**Avis de la Mission Régionale d'Autorité environnementale
Nouvelle-Aquitaine relatif au
projet de renouvellement urbain de Saige
à Pessac (33)**

AVIS NA-2025-010757/A P

Localisation du projet :	Commune de Pessac (33)
Maître d'ouvrage :	Bordeaux Métropole
Avis émis à la demande de l'Autorité décisionnaire	Préfet de la Gironde
En date du :	19 décembre 2025
Dans le cadre de la procédure d'autorisation :	Déclaration de projet
L'Agence régionale de santé et le Préfet de département au titre de ses attributions dans le domaine de l'environnement ayant été consultés.

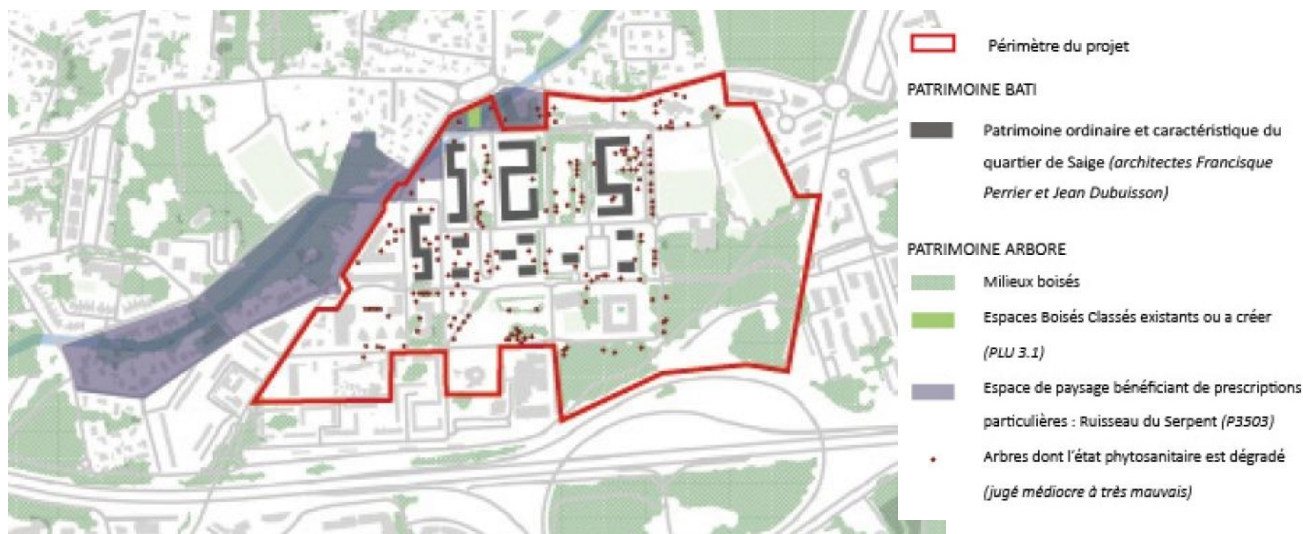
Le cœur de quartier ne dispose pas de **réseau cyclable**. Le projet se situe toutefois à proximité d'une station de vélos métropolitain en libre service. Les **cheminements piétonniers** sont difficilement praticables (espaces peu qualitatifs, sol en mauvais état, manque d'entretien, stationnement sauvage, accès PMR dégradé voire absent).

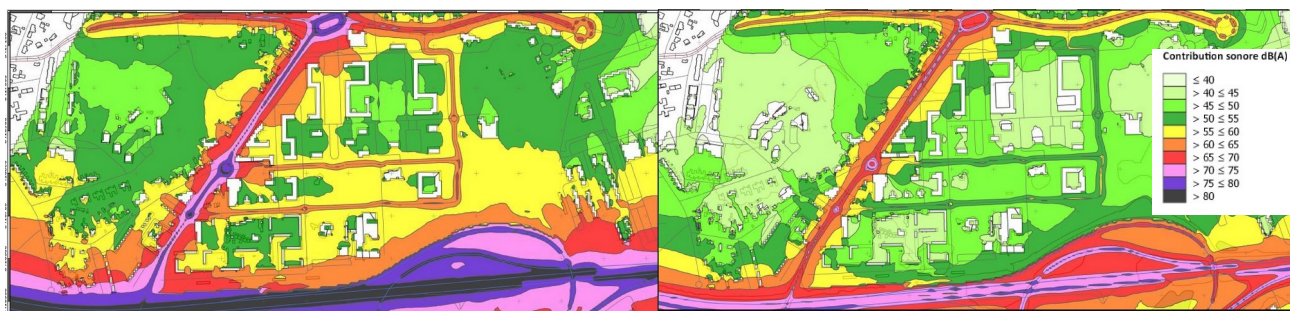
Le quartier abrite plusieurs **établissements sensibles** : établissement de santé (Résidence Personnes Âgées des Tulipes, Clinique Saint Martin), établissements scolaires (écoles maternelle et élémentaire Montesquieu) et des établissements sportifs (Plaine des sports du Cosec, stades, terrains de tennis). Plusieurs établissements sensibles (écoles, RPA et hôpital) sont implantés à proximité de la rocade.

Concernant les **nuisances sonores**, le site est impacté par les infrastructures de transport routier et aérien aux abords du site (rocade, avenues et trafic aérien).
